DIRECTION DE L'ÉVALUATION ENVIRONNEMENTALE DES PROJETS HYDRIQUES ET INDUSTRIELS

Rapport d'analyse environnementale de la demande de soustraction à la procédure d'évaluation et d'examen des impacts sur l'environnement du projet d'installation d'une prise d'eau et de sa conduite d'amenée sur le territoire de la ville de Vaudreuil-Dorion par la Ville de Vaudreuil-Dorion

Dossier 3216-02-041

Le 21 septembre 2012

FIGURE 1 : ZONE DES TRAVAUX ET MESURES PRÉVUES POUR PROTÉGER LA QUALITÉ DE L'EAU

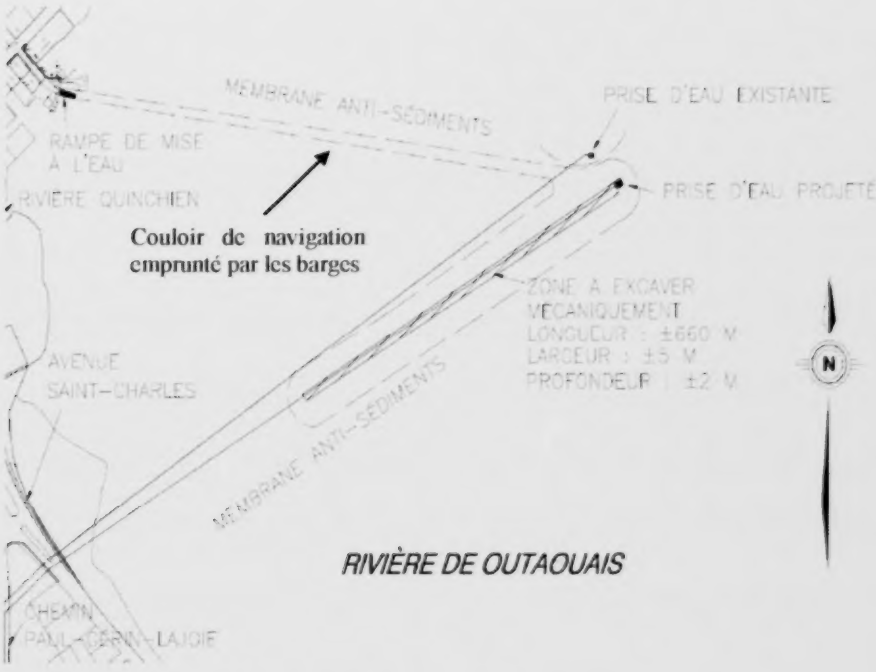
Durant toute la durée des travaux, la zone de dragage sera ceinturée par des rideaux de confinement pour minimiser la dispersion des sédiments qui seront mis en suspension dans l'eau (figure 1). Ces rideaux ne seront retirés qu'une fois que les sédiments en suspension auront décanté. Selon les observations *in situ* réalisées par l'initiateur, cette décantation devrait se faire dans un temps relativement court. Selon le calendrier de réalisation prévu, tout porte à croire que l'initiateur aura donc suffisamment de temps pour que les sédiments puissent avoir le temps de décanter avant que les rideaux soient retirés, au plus tard avant la prise des glaces.

Les mesures proposées pour minimiser les impacts potentiels sur la qualité de l'eau sont jugées satisfaisantes.
